CAAC
适 航 指 令

编号：CAD2000-R022-01

一. 标题： 检查轭架半组件

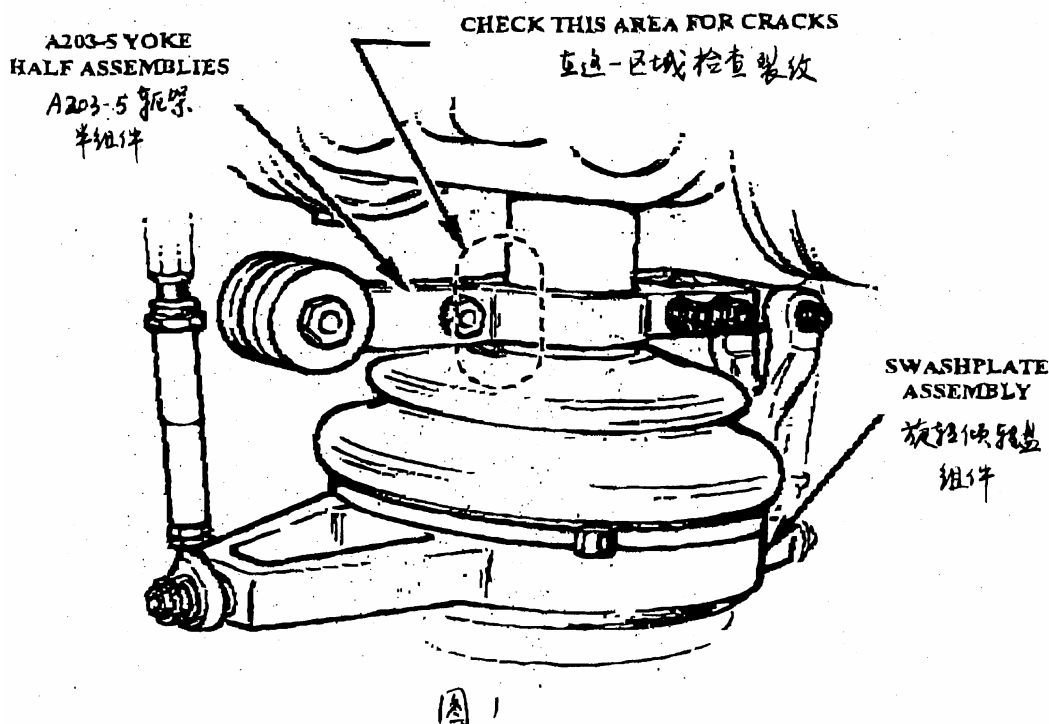
1、在下次飞行前以及以后的每日首次飞行前，目视检查每一个轭架是否有裂纹，参照图1。

2、如果轭架有裂纹，在下次飞行前，用件号为A203-7的适航的轭架替换，两个轭架都必须更换为件号是A203-7的轭架。

(1) 确认每一个轭架的批次标识 (Lot identifier)

(2) 如果批次标识是24至43，或是字母代码，或字迹模糊不可辨认，用适航的件号为A203-7的轭架替换件号为A203-5的轭架。件号

A203-7的轭架不能用件号为A203-5的轭架替换。
